**RIESAME CON VOLTURA DELL'AUTORIZZAZIONE  
INTEGRATA AMBIENTALE  
Stabilimento di Mantova**

Doc. 1

*Impianti produzione carta e impianti produzione energia  
ulteriore aggiornamento tecnologico*

Rev.	Data	Oggetto	File	Redatto	Verificato	Approvato
00	16/05/2016	Revisione	Ult_agg_tecnol_rev00.docx	ER	CP	GC

Figura 4.1. Schema di massa ed energia (configurazione progettuale con 1 Turbogas)

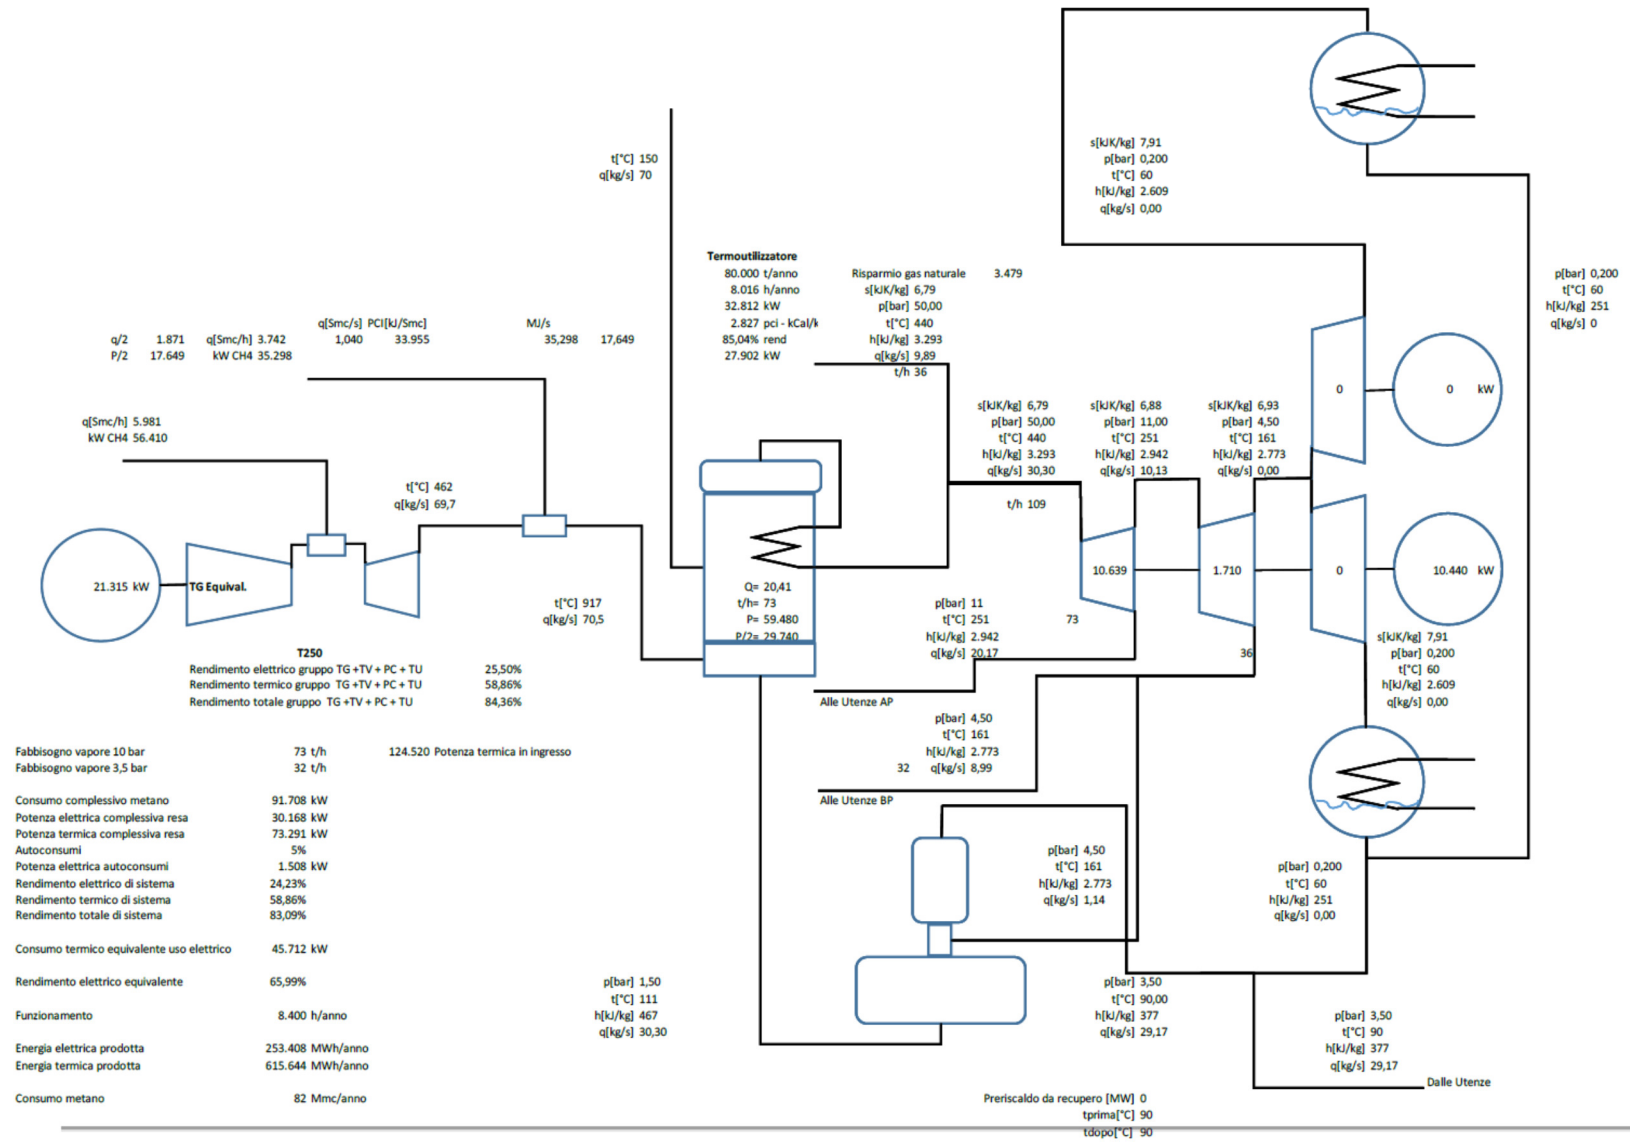
Nell’ottica di una migliore efficienza dell’impianto, ai fini di migliorare l’impatto emissivo dell’impianto, l’attuale configurazione progettuale prevede un solo gruppo turbogas “Titan 250” in luogo dei due “Mars 100”.

- N. 1 Gruppo turbogas Titan 250 della potenza nominale di 21,315 MWe in esecuzione ad emissioni inquinanti ridotte – SoLoNO<sub>x</sub>;
- Caldaia a recupero con postcombustione per la produzione di 73 t/h di vapore a 50 bar surriscaldato a 440°C, con riserva in “fresh-air”;
- Sistema di recupero energetico dei “residui di produzione” con sistema di combustione con forno a griglia per la potenzialità di 80.000 t/anno di residui di produzione, completo di caldaia a recupero per la produzione di 35,6 t/h di vapore a 50 bar surriscaldato a 440°C; il lieve incremento della portata di vapore viene ottenuto mediante ottimizzazione del recupero termico del calore dei fumi; si ottiene pertanto un incremento della potenza termica utile
- Turbina a vapore a contropressione della potenza elettrica resa di circa 10,44 MWe.

Di seguito un sintetico schema di massa ed energia per l’impianto in questione nella nuova configurazione con recupero dal forno dell’impianto di recupero energetico:

Il sistema costituito da impianto di cogenerazione e recupero energetico, nella sua configurazione rinnovata, avrà una potenza termica nominale di 124,52 MWt ed elettrica complessiva pari a 31,76 MWe.
